# 澄清函

编号：SH141102202103090015

离石小神头 35kV 输变电工程一次设备货物项目，招标文件第五章供货要求中 002 离石小神头 35kV 输变电工程一次设备（35kV 开关柜）、003 离石小神头 35kV 输变电工程一次设备（10kV 开关柜）需澄清内容如下：

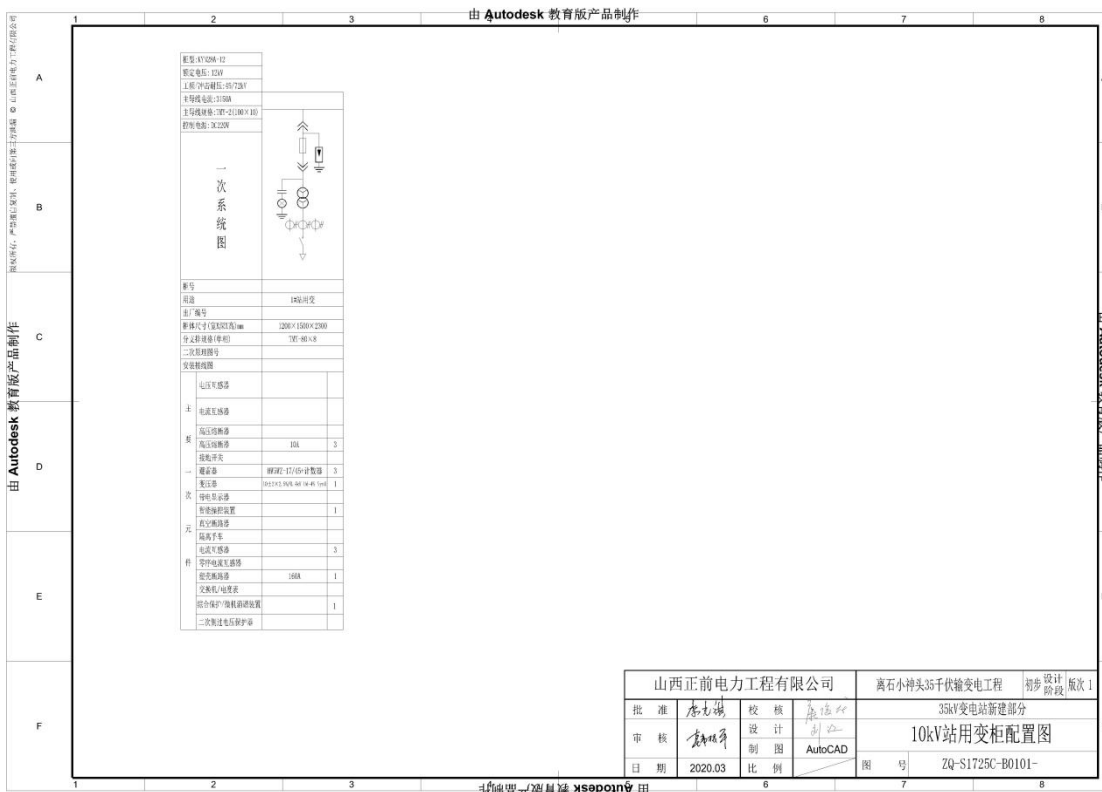
**4、招标文件货物清单要求 10kV 开关柜数量为 28 台，但招标图纸 10kV 开关柜数量为 26 台，缺少 2 台站用变，请提供 2 台站用变开关柜一次图纸。**

答：10kV 开关柜数量为 28 台，附：站用变一次系统图。
